Direction Régionale de l'Environnement, de l'Aménagement
et du Logement d'Aquitaine

Bayonne le 27 février 2014

Objet : Dossier de demande de modification des conditions d'exploitation présenté par la société Larronde SAS pour la carrière à ciel ouvert d'ophite, de calcaire et de schistes sise sur le territoire de la commune de Souraïde au lieu dit « La Carrière »

-- RAPPORT DE L'INSPECTEUR DE L'ENVIRONNEMENT --

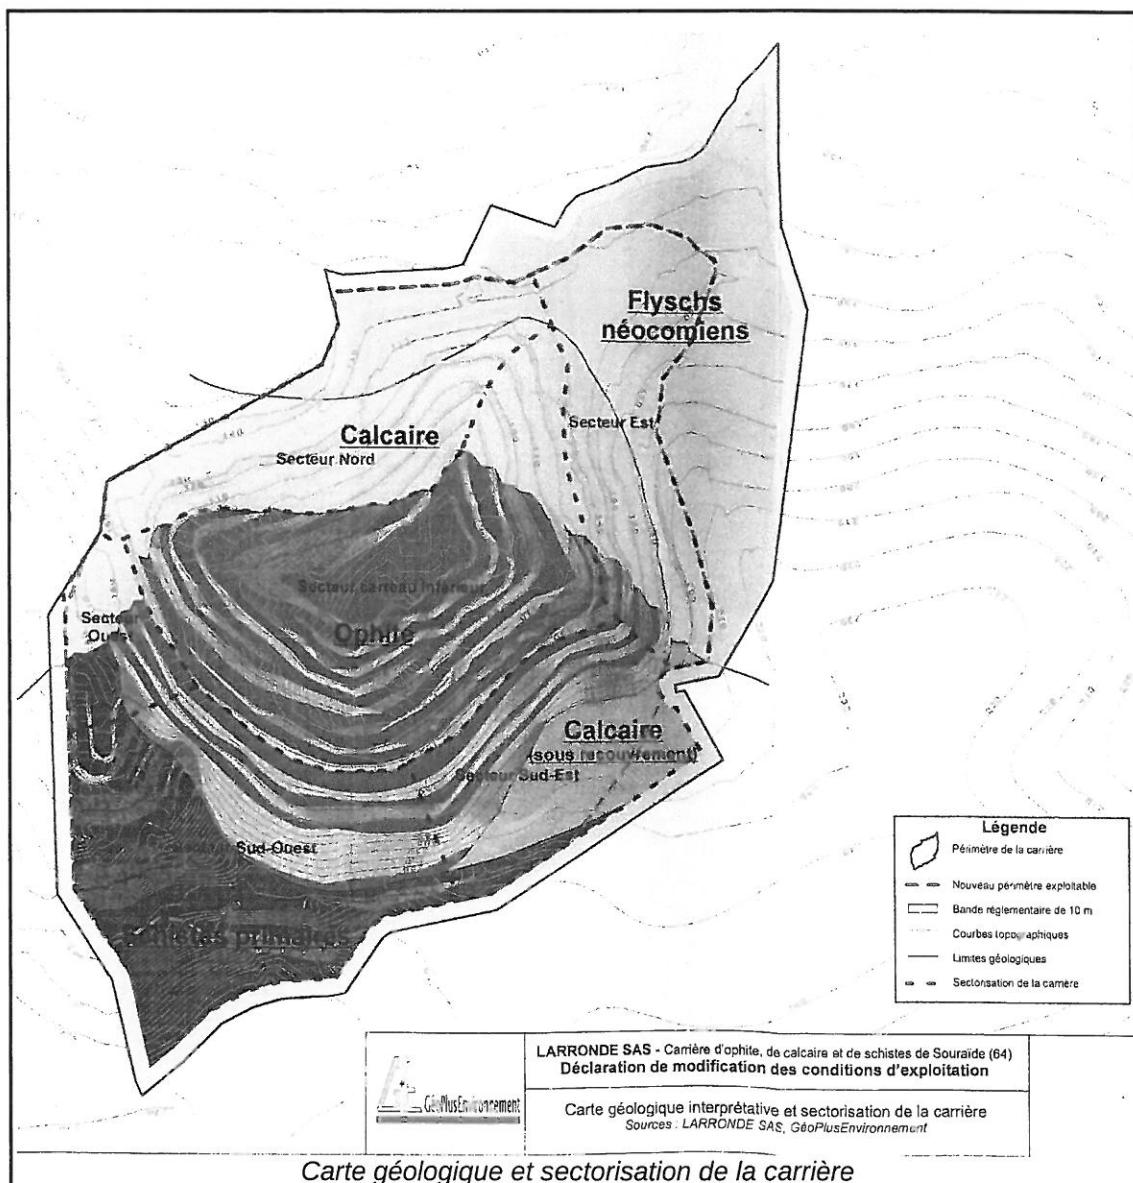
Le modèle géotechnique global proposé, dissocie l'ensemble de la carrière en plusieurs secteurs homogènes géologiquement (cf carte géologique ci-après). Le suivi proposé de la stabilité est également sectorisé et adapté aux enjeux spécifiques à chaque secteur avec des dispositions applicables à l'ensemble du site.

Le suivi de la stabilité se déclinera de la façon suivante :

- Pour le secteur Nord, établi majoritairement dans un niveau calcaire et en moindre partie dans les flyschs néocomiens :
 - pas de suivi spécifique pour ce secteur

- Pour le secteur Est, présentant une certaine hétérogénéité (zone de contact faillés entre l'ophite, les calcaires et les flyschs néocomiens) :
 - suivi d'une éventuelle décompression des flyschs lors des inspections périodiques ;

- drainer les eaux de ruissellement des banquettes soit vers l'extérieur du site, soit vers le carreau.
- Pour le secteur Sud-Ouest, fronts taillés dans l'ophite avec projet d'ouverture dans les schistes primaires en amont de l'ophite :

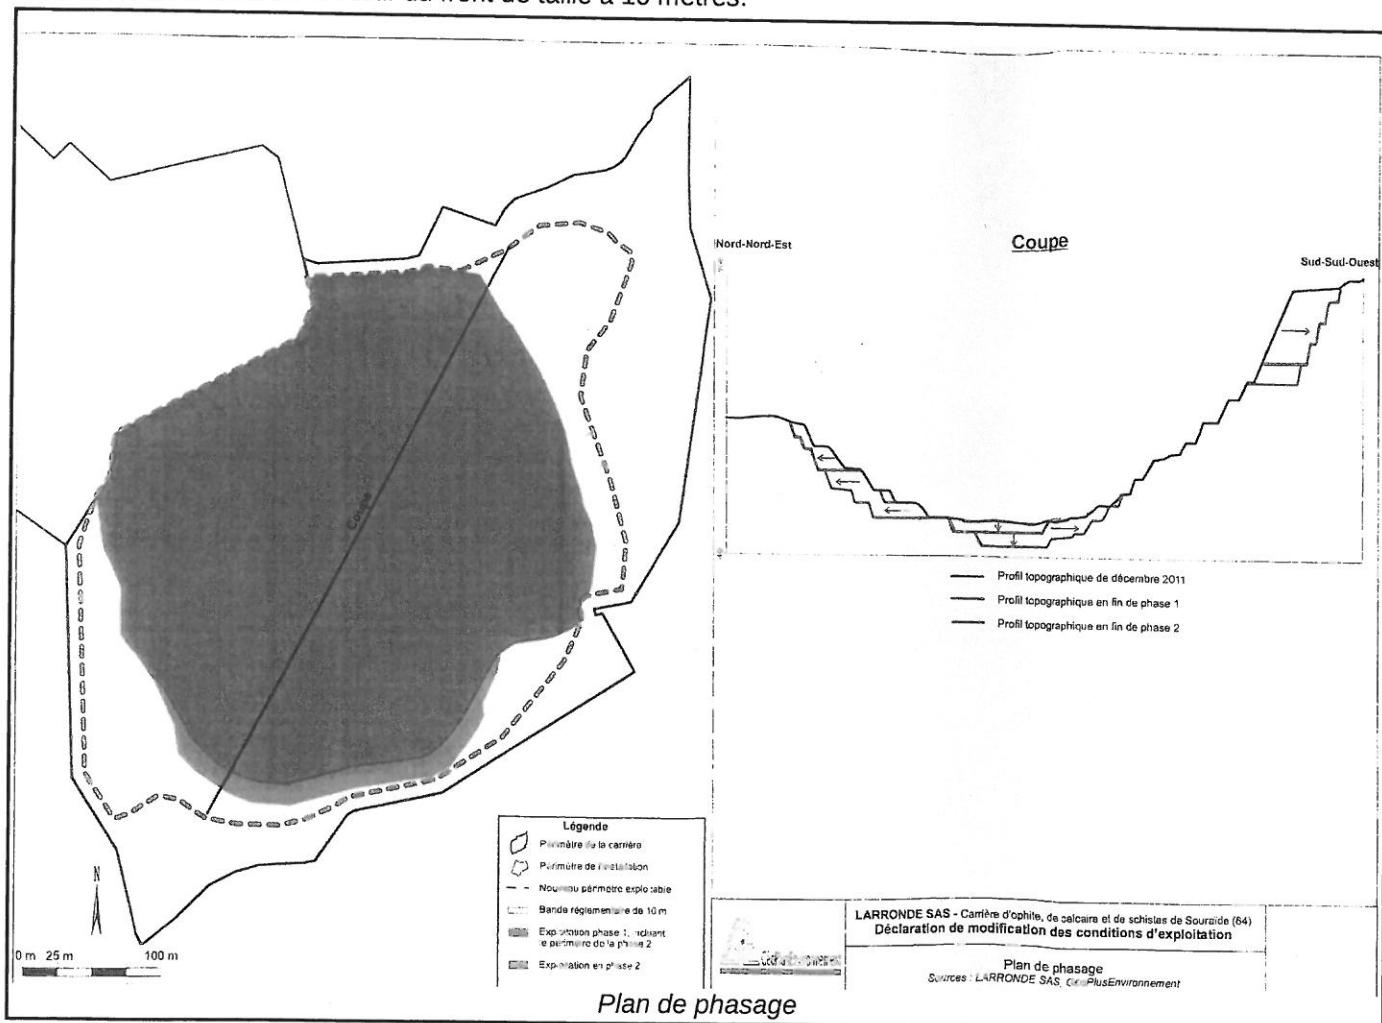
En partie haute, l'exploitation de l'ophite, des calcaires et des schistes se fera par des fronts de tailles orientés Nord-Sud, soit à peu près perpendiculaire aux directions principales de fracturation (N110°E à N130°E), permettant de garantir la stabilité et de diriger les projections vers la plate-forme de travail. Le palier avancera vers l'Est. Les tirs de mines feront l'objet d'une attention particulière et devront être adaptés à la géologie variable et aux diverses contraintes de l'exploitation et à la sécurité du personnel. Les fronts taillés dans le schiste noir auront une pente maximale de 80°, sauf en cas d'une discontinuité défavorable où la pente sera identique à celle du glissoir potentiel. Les conditions de circulation en bordure de la falaise d'ophite, feront l'objet de mesures de sécurité particulières. L'accès au-dessus de la cote + 190 m NGF nécessite un reprofilage de la piste existante afin d'en adoucir les pentes.

En partie basse, l'exploitation ne peut être autorisée qu'après une purge soignée des fronts et des banquettes entre les deux ateliers et en dehors des opérations de tirs. La poursuite de l'exploitation conservera les modalités actuelles avec une limitation de la hauteur du front de taille à 10 mètres.

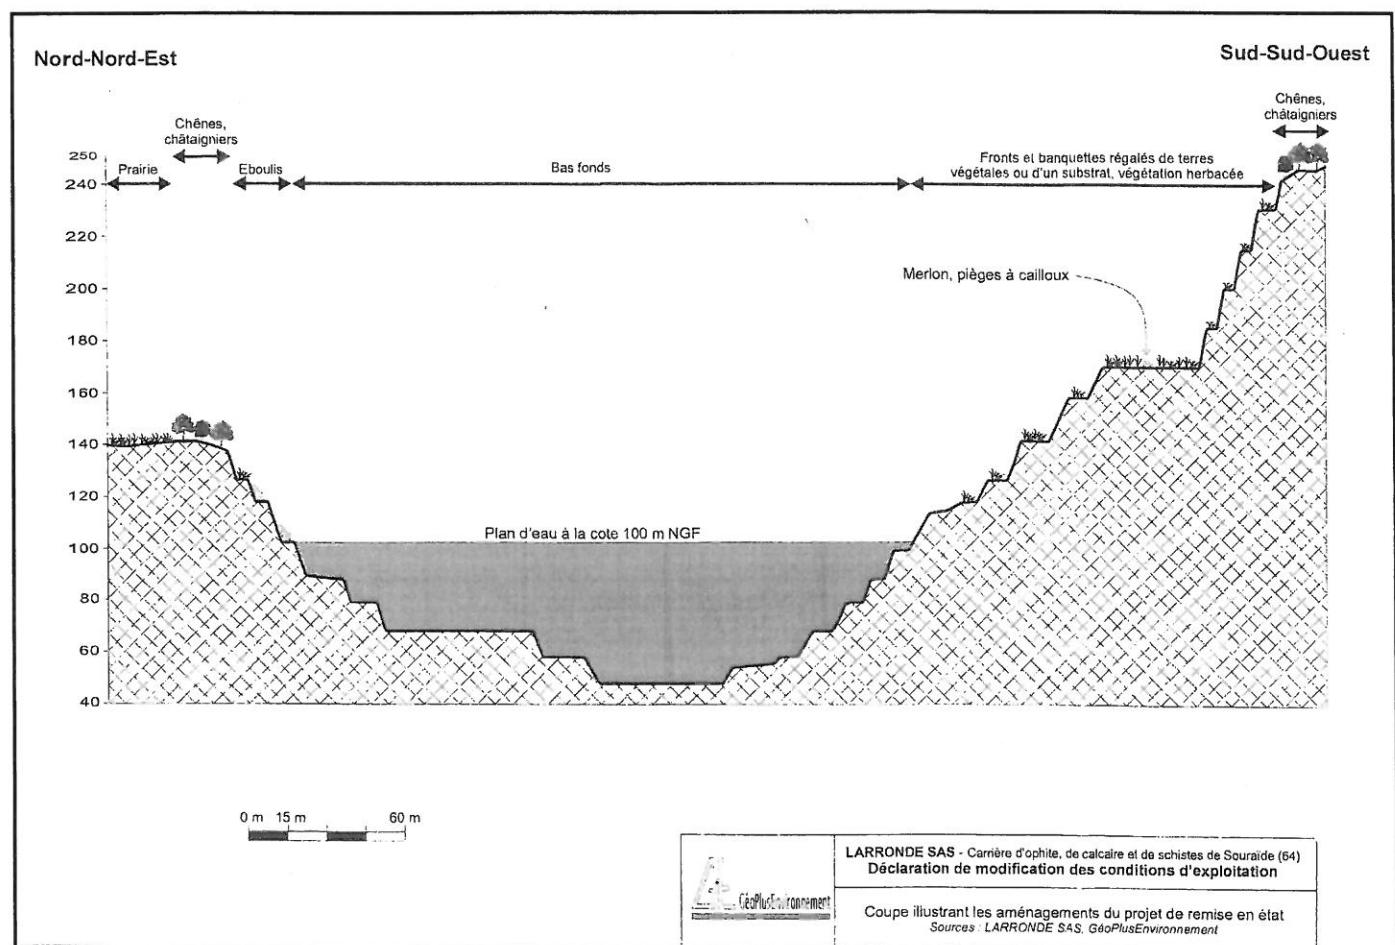
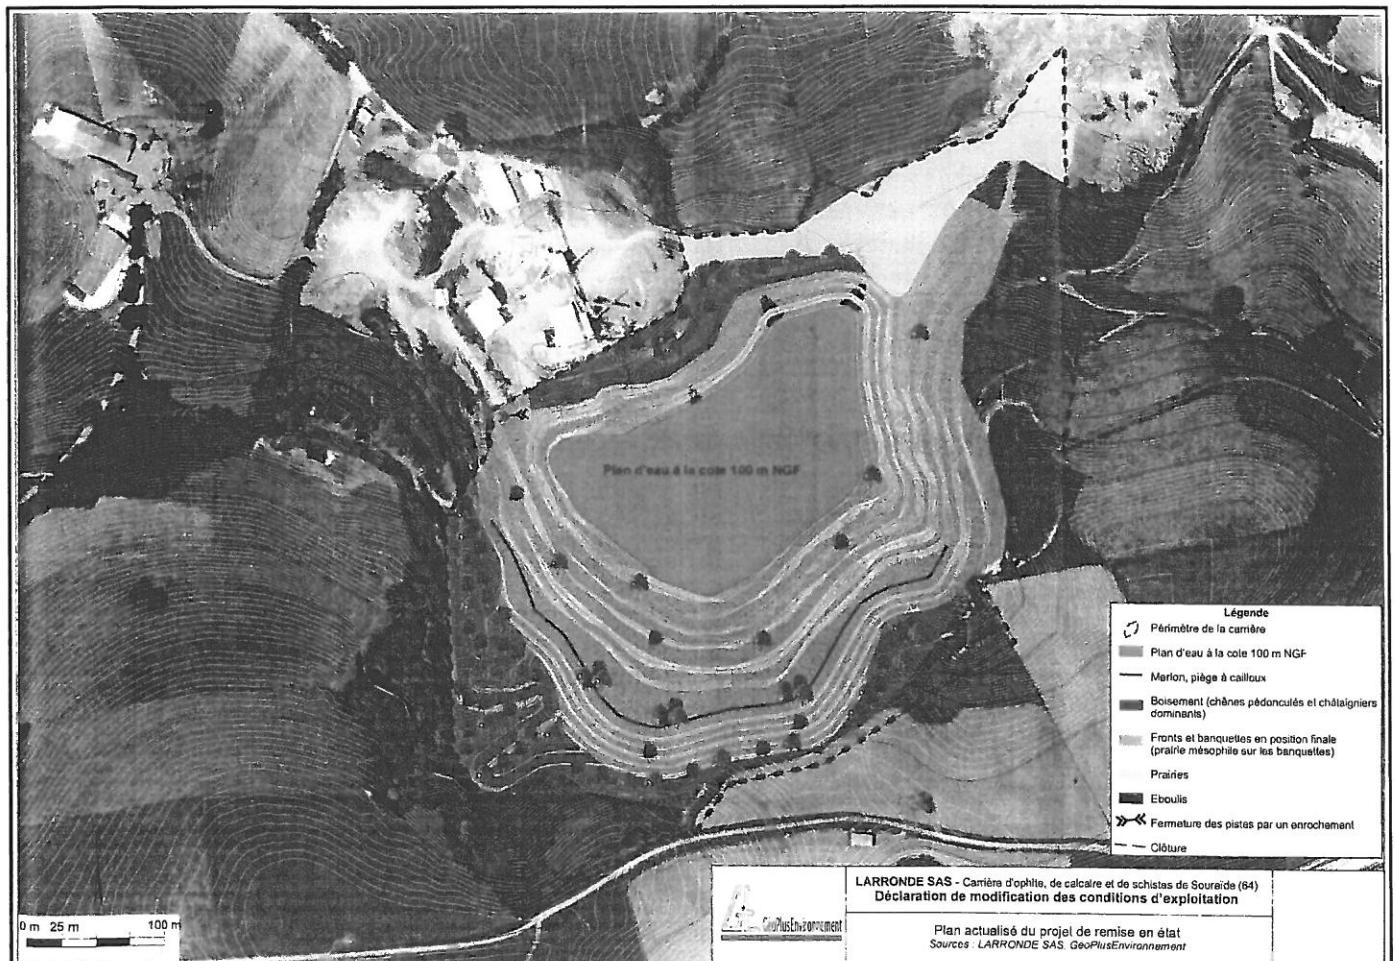
Toutefois la modification des travaux implique de modifier le projet de remise en état de 2004.

Prescriptions de l'AP n° 04/IC/455	Projet de modifications
L'ancien front de taille de plus de 70 m de la zone Sud-	La prescription est remplacée par :

Ouest gardera un aspect de falaise naturelle	La falaise Sud sera exploitée et réaménagée de manière coordonnée. Les fronts de taille résiduels seront purgés et inclinés selon un angle voisin de 70°.
Création d'un plan d'eau jusqu'à la cote 100 m NGF. Cette cote sera confirmée avec les bilans de suivi des fissures et du karst	La prescription est remplacée par : Création d'un plan d'eau dont le niveau prévisionnel serait fixé entre 100 et 126 m NGF. Cette cote sera confirmée à partir des données hydrogéologiques, hydrauliques et climatiques.
Mise en place d'un exutoire dans la zone Nord-Est, calé à la cote 100 m NGF	La prescription est remplacée par : Mise en place d'un exutoire calé à la cote maximale de 126 m NGF.
Talutage de la zone Nord pour son raccordement avec le plan d'eau, végétalisation et aménagement des berges	La prescription est remplacée par : Création de petites zones d'éboulis sur les fronts Nord pour diversifier les habitats et favoriser les reptiles.

Les fronts de taille en position définitive seront inclinés selon un angle de 70°	La prescription est remplacée par : Les fronts de taille résiduels seront purgés et inclinés selon un angle voisin de 70°. Les banquettes présenteront une largeur minimale de 4 m.
Les gradins seront régaliés d'une couche d'environ 1m de matériaux stériles et recouverts d'une couche de terre végétale	La prescription est remplacée par : Les gradins seront régaliés soit d'une couche d'au moins 10 cm de terre végétale, soit d'une couche d'un substrat de 30 cm (compost et matériaux meubles) et ensemencées par une végétation herbacée. Certaines zones seront plantées d'arbustes afin d'atténuer les lignes géométriques.
Plantations d'essences locales sur les gradins	La prescription est remplacée par : En bordure de fosse et sur pente moyenne (notamment sur les talus de découverte) des plantations d'arbres de pente seront réalisées.

Consulté sur ces modifications pour la remise en état du site, le Maire de la commune de Souraïde a donné un avis favorable au projet et aux propositions d'usage futur du site après l'arrêt définitif de l'extraction.
